## **BAB VI**

### **EVALUASI PERANCANGAN**

*KAMPUNG VERTIKAL DI KAWASAN KAMPUNG ARAB ILIR TIMUR, PALEMBANG*  
Dengan Pendekatan Eco-Building dan Provider Udara Bersih Bagi Lingkungan

Gambar 6.1 : Desain Awal : Ruang Kesenian di Lantai 2

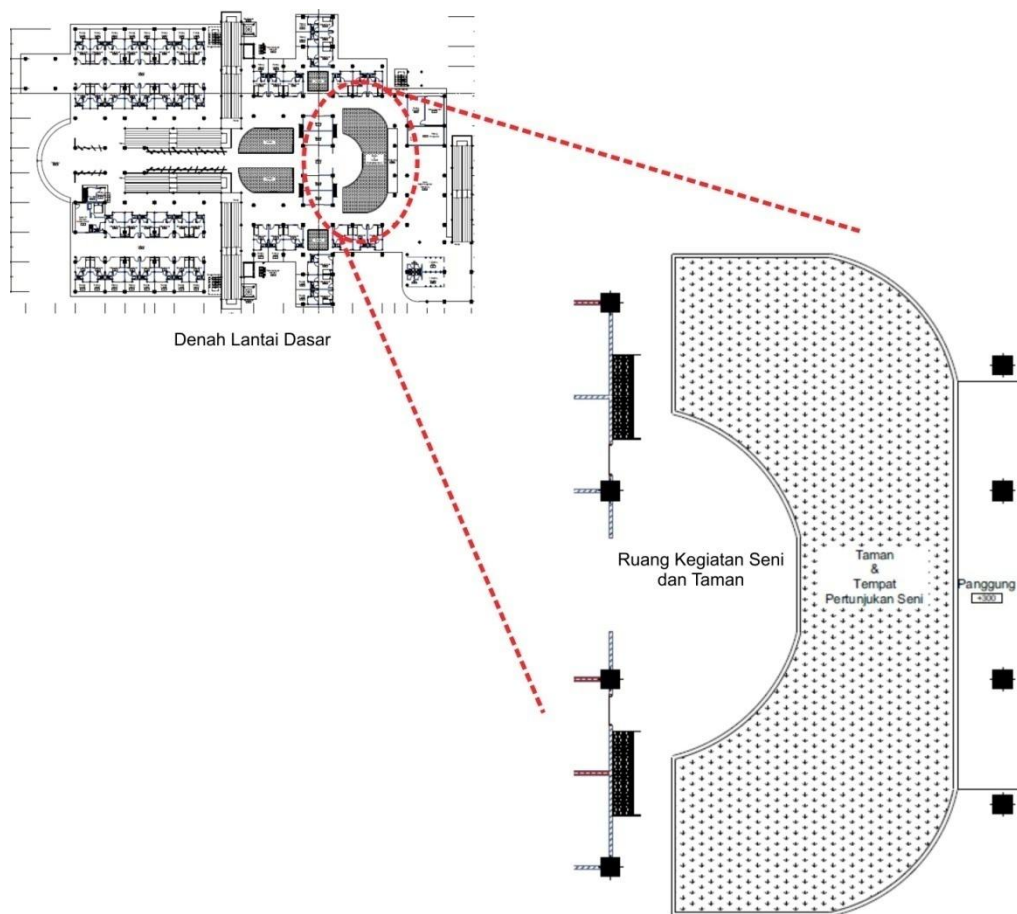
Berdasarkan hasil evaluasi saat pendadaran didapatkan usulan mengenai lokasi ruang kesenian warga pada kampung vertikal. Pada hasil desain sebelumnya ruang kesenian warga berada di lantai 2. Setelah mempertimbangkan usulan mengenai zona privat dilantai 2 sedangkan kegiatan kesenian yang bersifat publik, maka hasil penyempurnaan mengenai ruang kesenian adalah dengan memindahkan ruang kesenian yang semula berada dilantai 2 menuju ke lantai dasar bangunan yang bersifat publik. Untuk lebih jelasnya dapat dilihat pada gambar dibawah :

Pada gambar diatas dapat dilihat pada desain awal ruang kesenian berada dilantai 2. Hasil desain yang disempurnakan memindahkan ruang kesenian ke lantai dasar yang bersifat publik dengan tempat duduk penonton merupakan taman lantai dasar dan dapat disaksikan banyak penonton dari arah *entrance* bangunan. Ruang kesenian yang semula berada di lantai 2 bangunan dijadikan ruang kumpul dan sosial warga. Berikut gambar hasil evaluasi ruang kesenian setelah disempurnakan :

Gambar 6.3 : Desain Hasil Evaluasi : Ruang Panel Listrik di Bagian Depan dan Belakang Bangunan

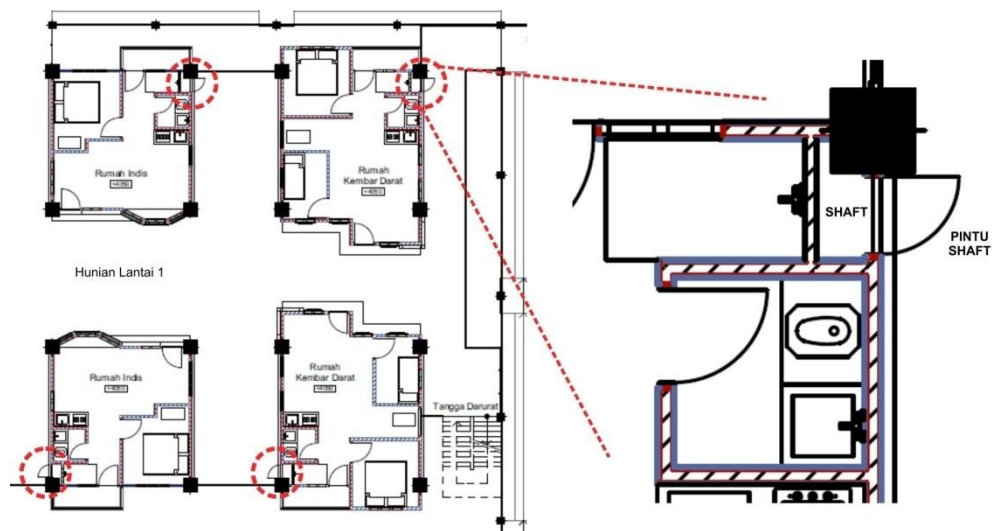
Berdasarkan hasil evaluasi pendadaran didapatkan usulan mengenai lokasi ruang panel listrik. Pada desain awal, ruang panel listrik berada dibagian belakang bangunan saja. Setelah mempertimbangkan usulan, maka ruang panel listrik juga diletakkan diarea depan bangunan bersamaan dengan ruang pengelola dan pos jaga. Hal ini karena mempertimbangkan sumber listrik yang dialirkan menuju *SMOG Free Tower* dibagian depan bangunan akan lebih baik jika pusat panel listrik nya semakin dekat *SMOG Free Tower* tersebut. Hasil desain setelah evaluasi dapat dilihat pada gambar dibawah ini :

Gambar 6.4 : Desain Hasil Evaluasi : Shaft Air dilengkapi dengan Pintu Shaft

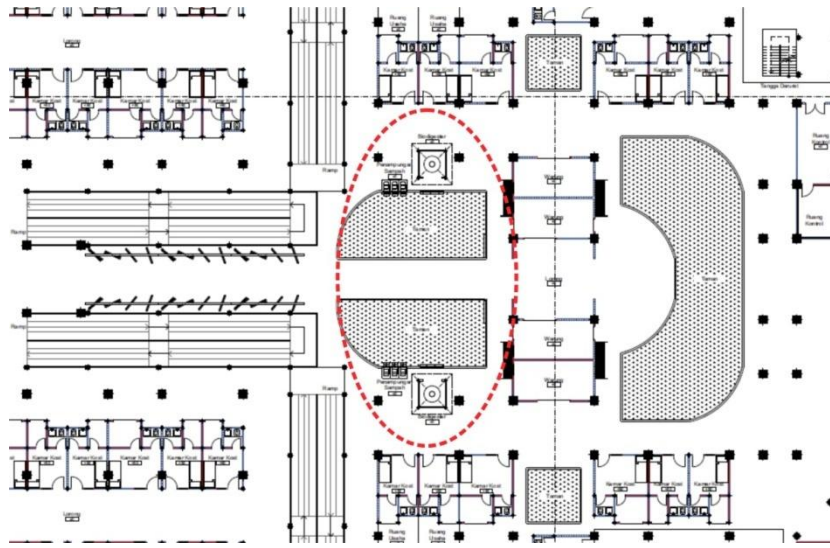
Hasil dari evaluasi pendadaran didapatkan usulan mengenai shaft-shaft air yang ada pada setiap hunian pada kampung vertikal. Pada desain awal setiap shaft

air belum memiliki pintu untuk perawatan pipa. Usulan yang diterima menjadikan desain hasil evaluasi memiliki pintu untuk perawatan pipa air pada setiap shaft huniannya. Untuk lebih jelasnya dapat dilihat pada gambar dibawah :

Gambar 6.5 : Desain Awal : Lokasi *Trash Chute* dan Biodigester di Tengah Bangunan

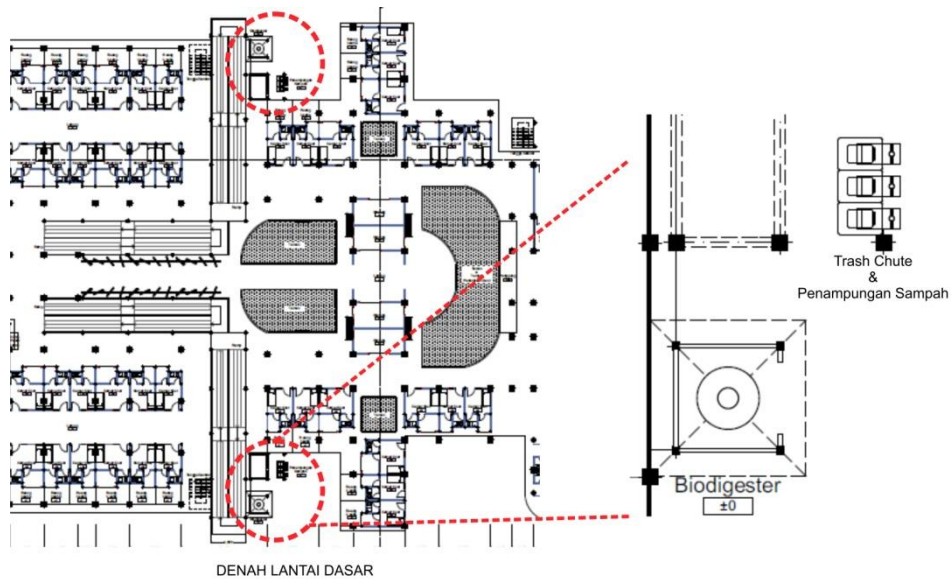
Hasil evaluasi saat pendadaran mendapatkan usulan mengenai lokasi *trash chute*, bak penampung sampah dan juga Biodigester pada bangunan. Pada desain awal lokasi *trash chute*, bak sampah dan juga Biodigester berada pada bagian tengah bangunan, seperti yang dapat dilihat pada gambar berikut :

Setelah mempertimbangkan usulan yang diberikan, maka lokasi *trash chute* dan Biodigester dipindahkan ke bagian luar bangunan. Hal ini karena pertimbangan pada lokasi awal *trash chute* dan Biodigester serta penampungan sampah berada dekat dengan warung yang menjual makanan, dan juga bak penampung sampah dapat terlihat segera dari *entrance* bangunan. Agar desain menjadi lebih baik, *trash chute*, bak sampah, dan juga Biodigester dipindahkan ke bagian luar bangunan agar bau sampah tidak mengganggu dan pengelolaan sampah yang tidak diolah Biodigester dapat lebih mudah dilakukan oleh petugas sampah. Gambar berikut adalah gambar desain setelah dievaluasi :

Gambar 6.7 : Desain Hasil Evaluasi : Ramp pada *Entrance* Bangunan

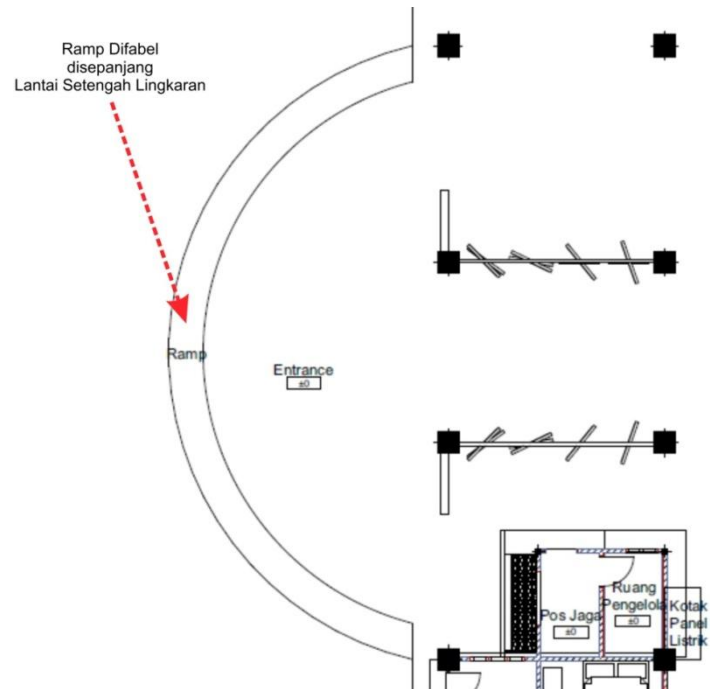
Berdasarkan hasil evaluasi didapatkan masukan mengenai desain ramah difabel. Pada desain awal belum tersedia parkir khusus difabel, sehingga dari pertimbangan dan masukan maka ditambahkan area parkir khusus difabel pada area parkir mobil didepan bangunan untuk desain yang lebih baik. Selain itu dari hasil pertimbangan dan usulan, dibagian entrance yang lantai nya lebih tinggi daripada muka tanah akan ditambahi dengan ramp agar para pengguna kursi roda dapat mengakses entrance bangunan dengan lebih mudah. Untuk penjelasan lebih lanjut mengenai evaluasi tentang parkir khusus difabel dan ramp pada *entrance* bangunan dapat dilihat pada gambar-gambar berikut :
